RG.GR. 271.23.2014

Dotyczy : przetargu nieograniczonego na wykonanie zadania pn"Remont świetlicy wiejskiej w Goruńsku"

Na podstawie art. 38 ust. 1 i 2 ustawy z dnia 29 stycznia 2004r.Prawo zamówień publicznych (Dz.U z 2013, poz. 907 ze zmianami) i pkt.I .Informacje ogólne SIWZ udzielam odpowiedzi na pytania Wykonawców , dotyczące wyjaśnień zapisów SIWZ

Lat. nr. 1

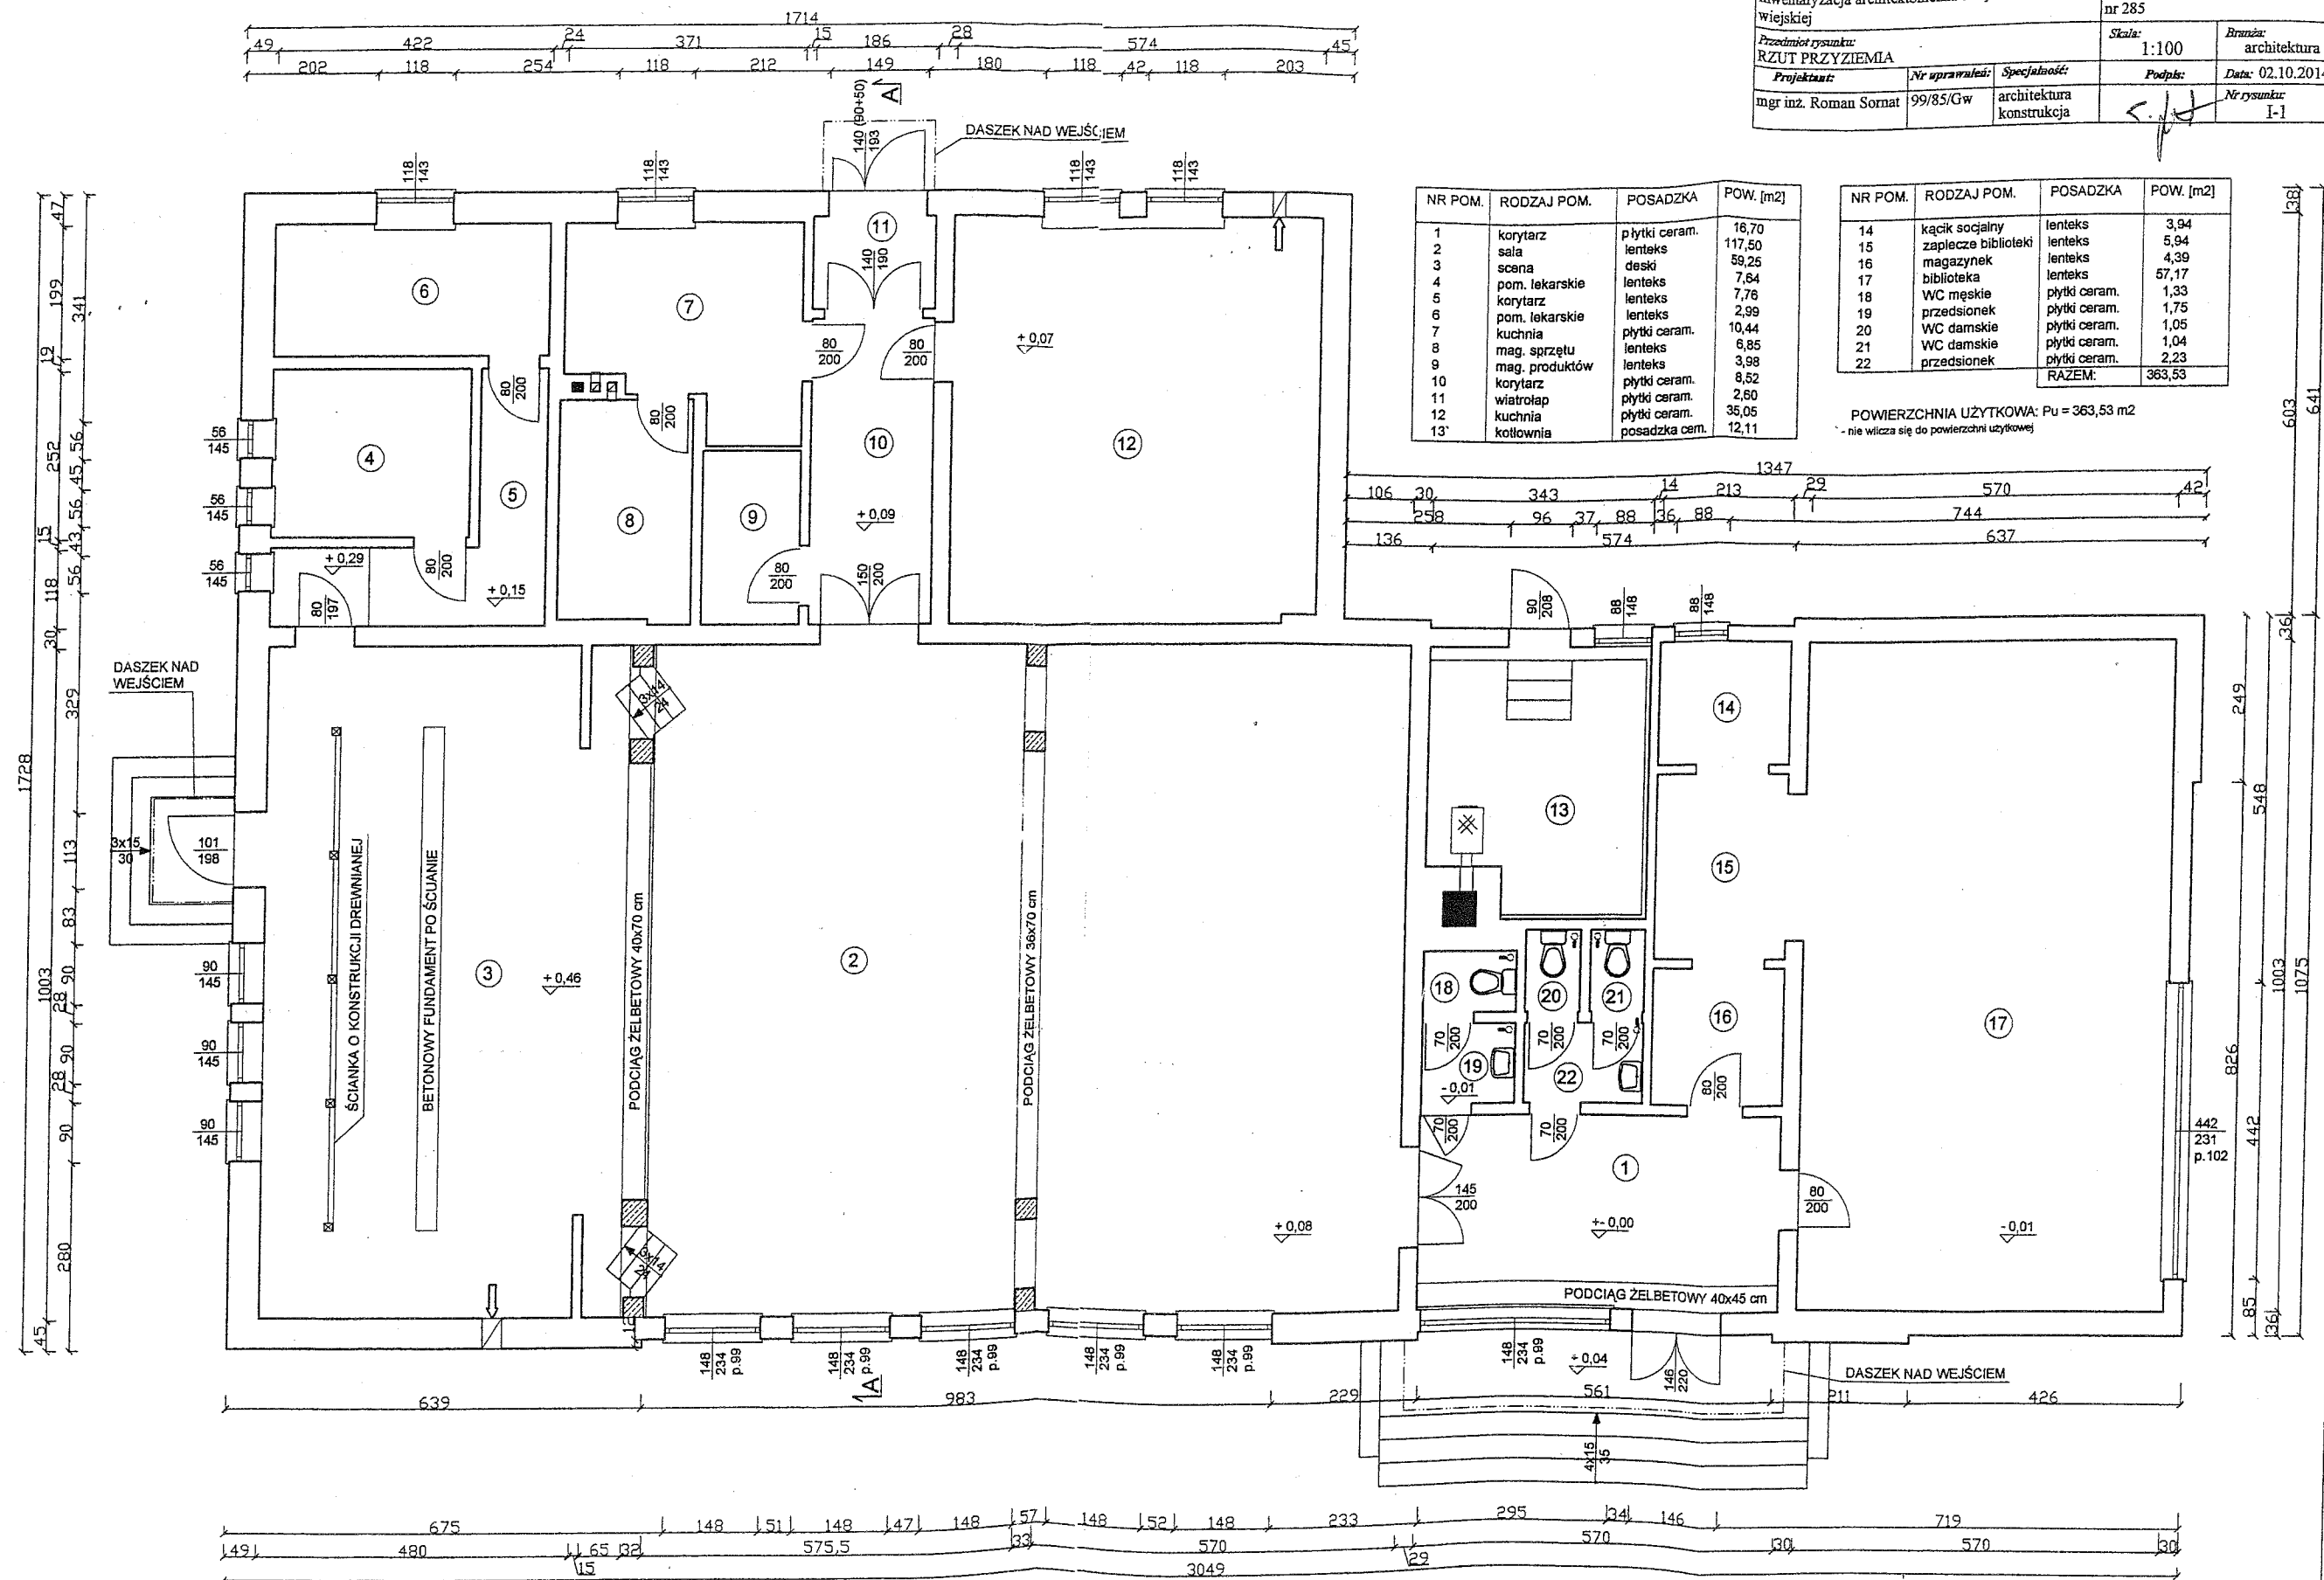
Pytanie 5: Brakuje zestawienia stolarki okiennej i drzwiowej, wyglądu, koloru, opisu szczegółowego proszę o uzupełnienie tych danych?

- wykaz stolarki okiennej i drzwiowej wg. rzut parteru – załącznik nr 1 ,
- stolarka okienna kolor biały , stolarka drzwiowa wewnętrzna kolor biały, stolarka drzwiowa zewnętrzna kolor brązowy , wykaz stolarki okiennej i drzwiowej w obmiarze podany jest w m2,
